PROCEDURA APERTA PER L’AFFIDAMENTO DI “FORNITURA DI UN QUADRO ELETTRICO COMPOSTO DA 11 UNITÀ FUNZIONALI (SCOMPARTO) DA INSTALLARE NELLA CABINA ELETTRICA PRIMARIA CP ROIANO SITA IN VIA GELSOMINI 10 A TRIESTE”.

TENDER N. T24-6423 RdO n. R24-7211 – CIG n. B2BE0250BA

RISPOSTE A QUESITI
(alla data del 04.10.2024)

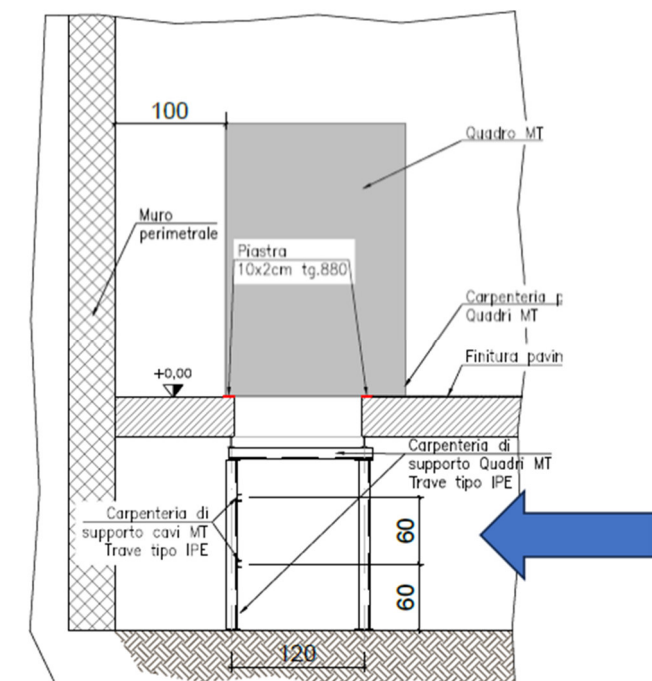
Q3: In riferimento al punto 5.12 della Specifica Tecnica (Accessori), si chiede se il telaio deve essere come indicato di seguito:

R3: Il telaio a cui si fa riferimento è la piastra 10x2 cm evidenziata in rosso. La carpenteria di supporto quadri e cavi non fa parte dello scopo di fornitura.
